Emne: VS: Synfaring Einestrand bustadfelt

Emne: Synfaring Einestrand bustadfelt

Bakgrunn: Masfjorden kommune har motteke søknad om ferdigattest frå gbnr. 59/15. Ved vurderinga av denne har ein synfart infrastrukturen i feltet.

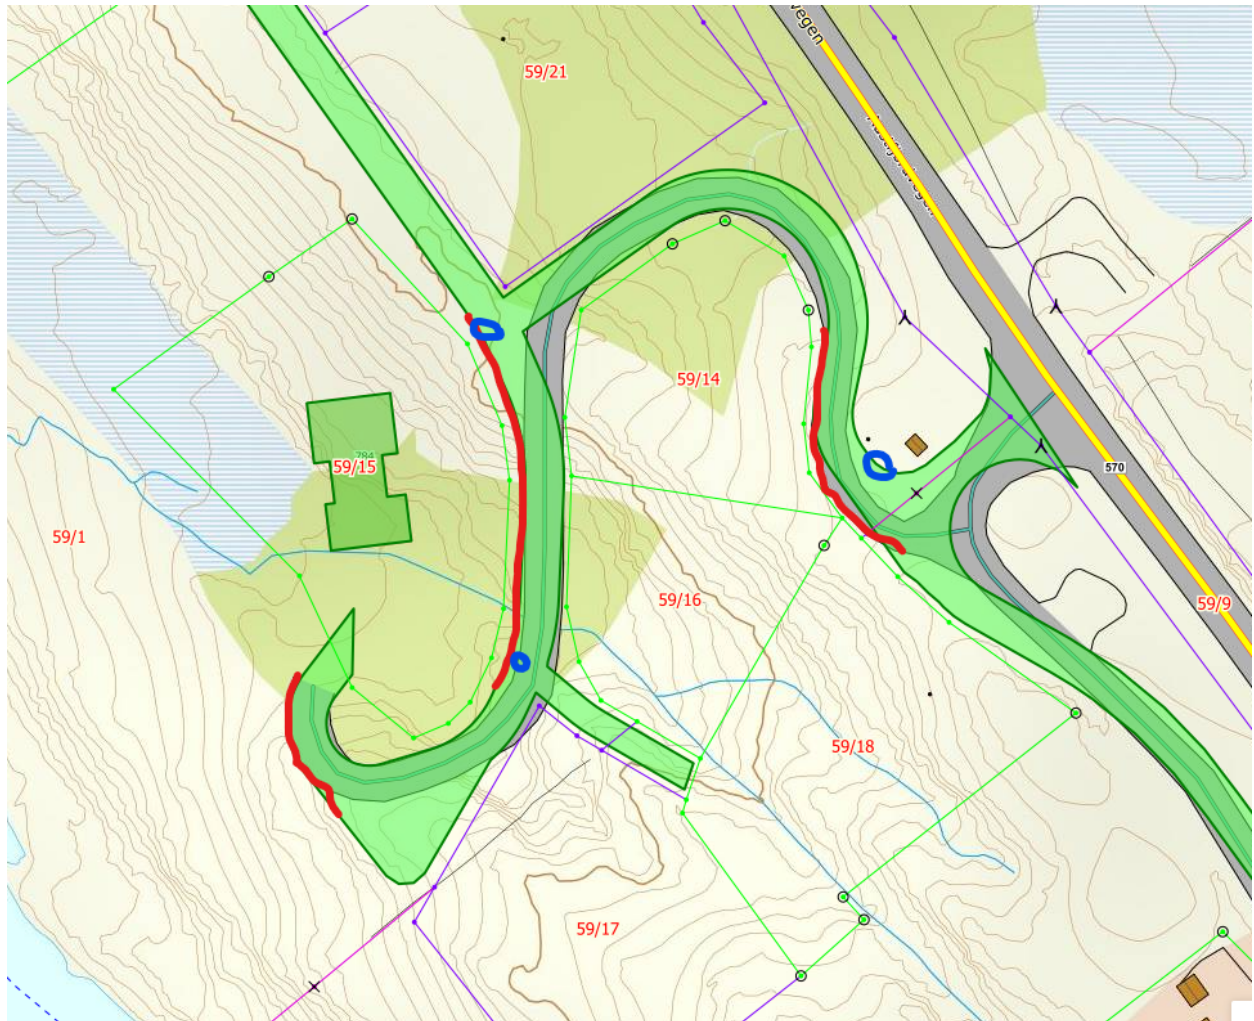
Som påpeika på synfaring manglar vegen i feltet sikring både for kjøretøy, syklistar og gåande, dette må på plass før det kan gjevast midlertidig bruksløyve/ ferdigattest for infrastrukturen i feltet. Vegen/ feltet har i dag fleire plassar der ei utforkøyring vil få store konsekvensar både for kjøretøy og dei som evt. befinn seg nedanfor. Omfanget er omtrentleg vist med raud sterk på kartet under. Tiltakshavar/ søkjar må vurdere endeleg omfang. Eit av vilkåra i løyve i adm. vedtak 180/2019 er at det skal gjevast ferdigattest før tiltaket kan takst i bruk.

Tiltakshavar står fritt til å velgja type sikring, men glidestøpt rekkverk/ Jersey-stein montert etter ansvisning vil ivareta både bilistar og mjuke trafikkantar, slik me kan vurdere det. Stabbesteinsløyving vil ikkje vera tilstrekkeleg, då må det evt. vera ein samanhangande mur med tilstrekkeleg høgde.

Det stå og opne groper der det er sett ned kummar utan at det er gjenfylt. Desse kummane står delvis i vegarealet og må ferdigstillast, før det kan søkjast om bruksløyve/ ferdigattest. Desse er markert med blå sirkel på kartutsnittet.

Før det vert gjeve midlertid bruksløyve/ ferdigattest for noko av bustadane i feltet må nevte tiltak på plass og det må søkjast bruksløyve/ ferdigattest, då personsikkerheita for infrastrukturen i feltet ikkje er ivareteken slik det er i dag.
